**RÉPONSE AUX QUESTIONS ET
COMMENTAIRES (2^E SÉRIE) DE LA
DIRECTION DES ÉVALUATIONS
ENVIRONNEMENTALES, MINISTÈRE DU
DÉVELOPPEMENT DURABLE, DE
L'ENVIRONNEMENT ET DES PARCS**

Étude d'impact sur l'environnement

Stabilisation de la rive ouest de la rivière Yamaska dans deux secteurs situés
le long de la route 231, à Saint-Hyacinthe

Mars 2011

Figure 1. Dimension de l'enrochement stable en fonction de la vitesse de l'écoulement contre l'enrochement (tirée de MTQ 2004).

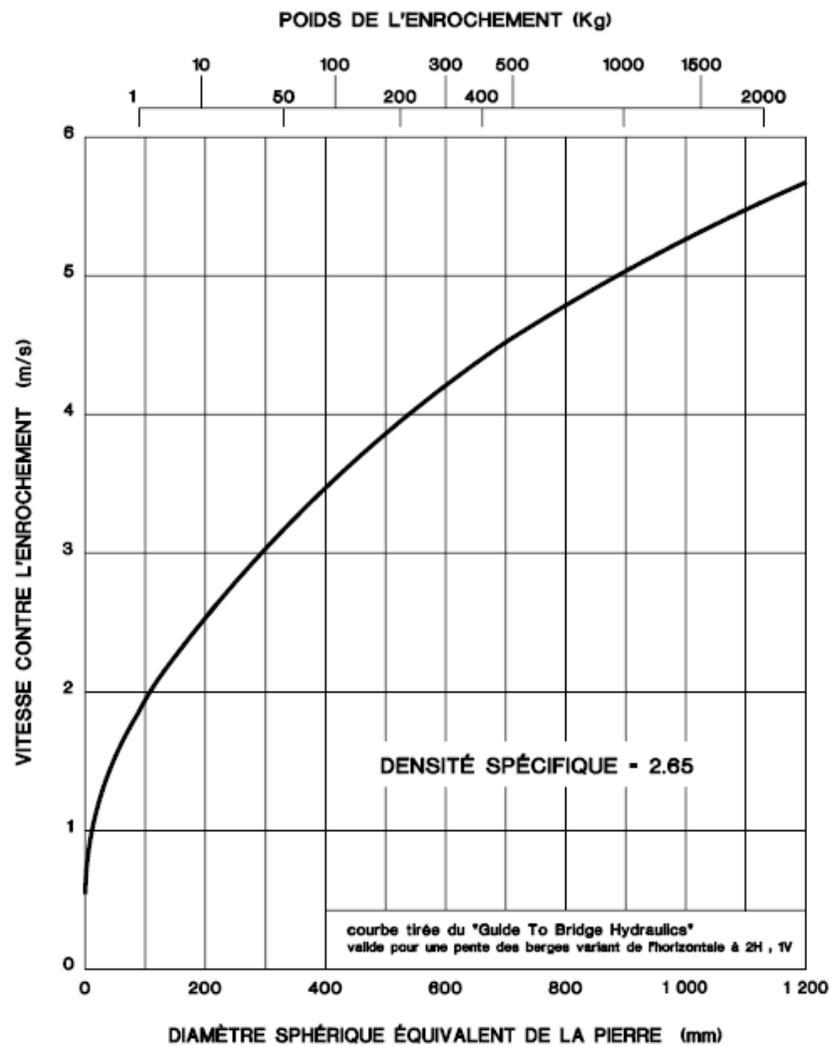
QC-37 Dans la mesure où le calibre de l'enrochement pour le perré sera de 300-500 mm (50 % > 400 mm), l'initiateur de projet doit expliquer en quoi ce calibre est adapté aux vitesses de courant générées par l'étude hydraulique.

Il doit expliquer de quelle façon la présence de l'enrochement proposé pourrait perturber la vitesse et la direction de l'écoulement de la rivière, lesquelles, ensuite, pourraient engendrer de l'érosion au bout des ouvrages ou aux secteurs adjacents pendant les crues.

Selon l'annexe 3 du rapport hydrologique du projet (GENIVAR 2005), la vitesse maximale de la rivière Yamaska est 1,11 m/s pour une crue de 2 ans et est 1,66 m/s pour une crue de 100 ans, et ce, pour l'ensemble des sections simulées. La zone des travaux correspond aux secteurs 7 et 8 du rapport hydrologique. Pour ces zones, les vitesses maximales pour une crue de 2 ans sont respectivement de 0,83 et 1,03 m/s. Les vitesses maximales pour une crue de 100 ans sont respectivement de 1,21 et 1,48 m/s.

Selon la figure 8.4.1f du Manuel de conception des ponceaux du Ministère des Transports (figure 1, MTQ 2004), le diamètre sphérique équivalent de la pierre nécessaire pour assurer la stabilité de l'enrochement pour une vitesse d'écoulement de 2 m/s est de 100 mm. Ce calibre de pierre équivaut à un enrochement en pierres de type 1 du MTQ (0-200 mm, $D_{50} > 100$ mm, tableau 2, MTQ 2004). Le calibre d'enrochement actuellement préconisé dans les travaux de stabilisation du talus de la rivière Yamaska est de 300-500 mm. Selon le tableau 2, ce calibre serait adapté à des vitesses de courant maximal allant jusqu'à 3,4 m/s.

Le calibre d'enrochement qui sera utilisé dans les travaux de stabilisation de talus est donc davantage dicté par les besoins en stabilisation qu'en fonction des conditions hydrauliques qui prévalent sur le site (MTQ 1992).

Figure 2. Revêtement de protection en pierres, stabilisation des talus du secteur sud

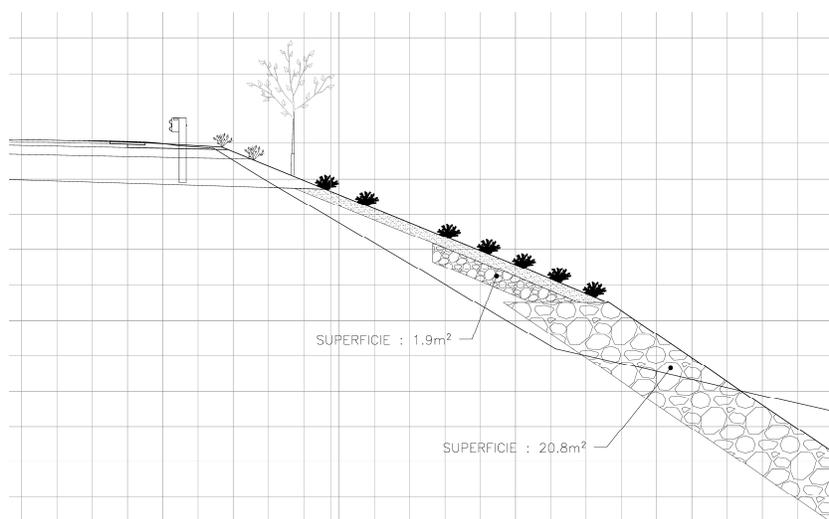
QC-43 Les données mentionnées dans le devis descriptif 110, de l'annexe 4, à la page 110 59 pour le revêtement de protection en pierres de calibre 200-

300 mm (avec 50 % > 250 mm) qui sera situé au-dessus du perré et à la page 110-60 pour la construction du perré de calibre 300-500 mm (avec 50 % > 400 mm), ne correspondent pas aux indications mentionnées sur les plans CH 8606-154-84-0130, feuillets 12/23 à 20/23. Les calculs faits à partir de ces documents sont présentés sur les tableaux en annexe.

L'initiateur de projet doit procéder aux ajustements nécessaires pour que les données correspondent.

Suite à vos commentaires, les quantités de pierre de calibre 200-300 ($D_{50} > 250$ mm) nécessaires au projet ont été révisées à la baisse. La largeur moyenne de l'empierrement a été estimée à 3.8 m (superficie de l'empierrement sur la section ($1,9 \text{ m}^2$) divisée par la profondeur moyen de 0.5 m, figure 2). Le volume calculé de pierres de type 3 nécessaire pour les deux secteurs à stabiliser est donc de $1001,3 \text{ m}^3$ ($1,9 \text{ m}^2 \times 527 \text{ m}$). À cela s'ajoute un volume de 60 m^3 pour les zones de transition.

Quant au perré 300-500 mm ($D_{50} > 400$ mm), les largeurs présentées au devis descriptif 110 sont exactes. La profondeur moyenne utilisée ici est mesurée à l'horizontal dans l'axe X et non perpendiculaire à la surface. Pour la zone de 400 m (secteur sud) la largeur moyenne est $20.8 \text{ m}^2/3\text{m}$ (superficie du perré sur la section divisée par la profondeur moyenne de 3 m, figure 2) ce qui équivaut à 6.93 m, arrondi à 7m dans ce cas. Ceci correspond donc à un volume de pierres de type 5 de 8400 m^3 nécessaire à la construction du perré pour le secteur sud. À cela s'ajoute un volume de 157.5 m^3 pour les zones de transition.

Pour ce qui est de la zone de 127 m (secteur nord), la largeur moyenne est $17.1 \text{ m}^2/3\text{m} = 5.7 \text{ m}$. Seules les zones de transition ont été révisées à la baisse. Ceci correspond donc à un volume de pierres de type 5 de $2171,7 \text{ m}^3$ nécessaire à la construction du perré pour le secteur nord. À cela s'ajoute un volume de 135 m^3 pour les zones de transition.
